**Relatório de Fiscalização 153/2023**

**RELATÓRIO DE FISCALIZAÇÃO TÉCNICA DOS SISTEMAS DE ÁGUA E ESGOTO DO MUNICÍPIO DE NOVA ODESSA**

PRESTADOR: CODEN AMBIENTAL - COMPANHIA DE DESENVOLVIMENTO DE NOVA ODESSA

Verificação de Não Conformidades

**Foto 3** - Infiltrações na parede externa da ETA

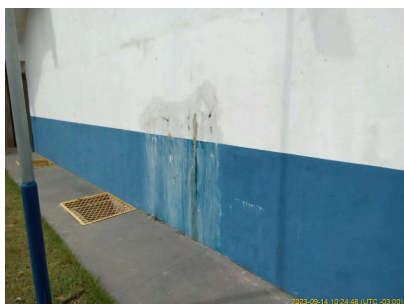
[ETA-5.13] - Existência de vazamentos aparentes

Não Conforme

**Foto 1** - Infiltrações na parede externa da ETA

**Foto 2** - Infiltrações na parede externa da ETA
